DETERMINAZIONE DEL DIRIGENTE SEZIONE AUTORIZZAZIONI AMBIENTALI 9 marzo 2021, n. 75
ID VIA 409 - Art. 27 bis del D.Lgs. 152/2006 e s.m.i. - Provvedimento Autorizzatorio Unico Regionale per “Interventi di mitigazione del rischio idraulico del territorio urbano - lotti 1° e 2° nel Comune di San Giovanni Rotondo (FG)” Interventi di cui al POR PUGLIA 2014/2020 - Asse V - Sub-Azione 5.1.2 - DGR 1165/2016”.
Proponente: Comune di San Giovanni Rotondo.

**VERBALE DELLA SEDUTA DI CONFERENZA DEI SERVIZI DECISORIA
IN MODALITÀ SINCRONA TELEMATICA DEL 21.01.2021**

Procedimento:	ID PROC 627 IDVIA 409: Procedimento autorizzatorio unico regionale ex art. 27 - bis del d. lgs. 152/2006 e smi (PAUR)
Progetto:	Interventi di mitigazione del rischio idraulico del territorio urbano - lotti 1° e 2° nel Comune di San Giovanni Rotondo (FG) Interventi di cui al POR PUGLIA 2014/2020 - Asse V - Sub-Azione 5.1.2 - DGR 1165/2016
Comuni interessati	Comune di San Giovanni Rotondo (FG)
Tipologia:	D.Lgs. 152/2006 e ss.mm.ii - Parte II – All. IV, punto 7 lettera “o” L.R. 11/2001 e s.m.i.; elenco B2 punto B.2 ae-bis
Autorità Comp.	Regione Puglia ex l.r. 11/2001
Proponente:	Comune di San Giovanni Rotondo (FG)

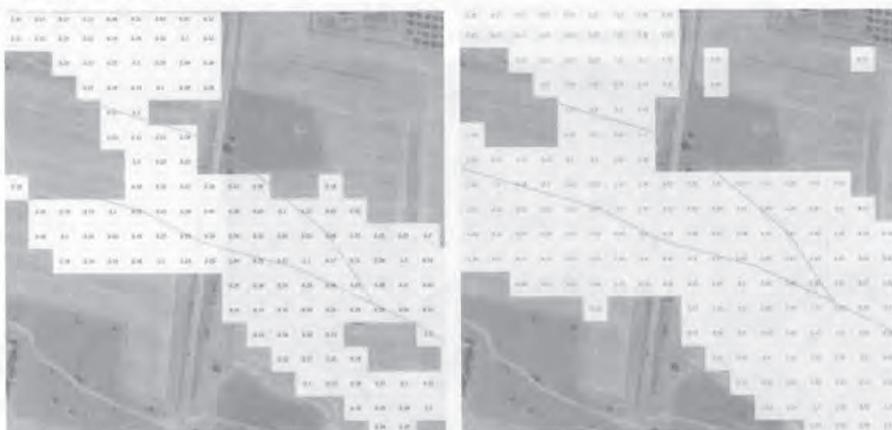
Sul Punto 4):

Nell'elaborato **"A - Relazione di riscontro parere n.12919 del 22.10.2019", paragrafo 3 – pagina 5-6 "Individuazione e verifica degli attraversamenti"** il proponente riscontra come di seguito:

Al fine di meglio definire i potenziali impatti del progetto sulla popolazione in merito alla riduzione del franco idraulico in corrispondenza di eventuali attraversamenti in interferenza con i reticoli analizzati, si è proceduto nell'approfondimento di tale aspetto individuando, mediante l'analisi della cartografia e dell'ortofoto, la presenza di eventuali attraversamenti seguendo il tracciato dei suddetti reticoli e ponendo particolare attenzione in corrispondenza delle strade presenti. Nella maggior parte dei casi i reticoli analizzati attraversano gli assi viari allagando la sede stradale, non risultano presenti infatti tombini per garantire l'attraversamento in condizioni di sicurezza. Solo in corrispondenza della Strada Provinciale 45 bis (lungo il tracciato del compluvio in prosecuzione alla sez.25) è presente un tombino in corrispondenza della strada, del quale in seguito si riporta uno stralcio planimetrico relativo alla sua posizione, oltre ad un'immagine della vista da monte verso valle.
